Asunto: TRAMITE PARA APROBACION DEL DISEÑO FOTOMETRICO DEL PROYECTO "ACTUALIZACIÓN, AJUSTES Y COMPLEMENTACIÓN DE LA FACTIBILIDAD Y LOS ESTUDIOS Y DISEÑOS DEL CABLE AÉREO EN SAN CRISTOBAL, EN BOGOTA D.C."

A continuación, nos permitimos remitir a Usted, respuestas a sus observaciones del diseño fotométrico del proyecto CABLE AEREO SAN CRISTOBAL ENTREGA 4, con el fin de continuar el proceso de revisión y aprobación del mismo.

3. OBSERVACIONES CABLE SAN CRISTOBAL ENTREGA 3

Pilonas Tramo 2

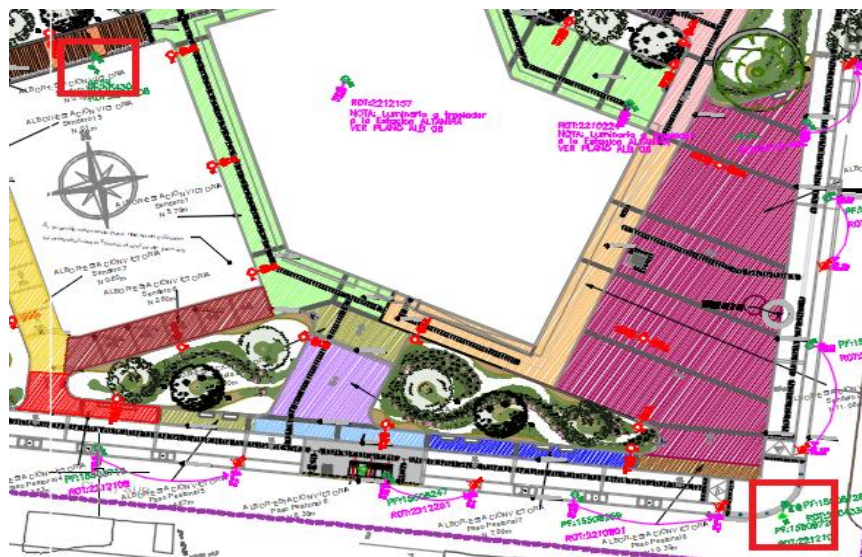
- Al parecer hay un error de digitación en la clasificación de los pasos peatonales, pues el nivel cumplido es para una zona C3 y no C1. Por favor corregir.

R/ Se acoge la observación y modifica el cuadro de resultados fotométricos.
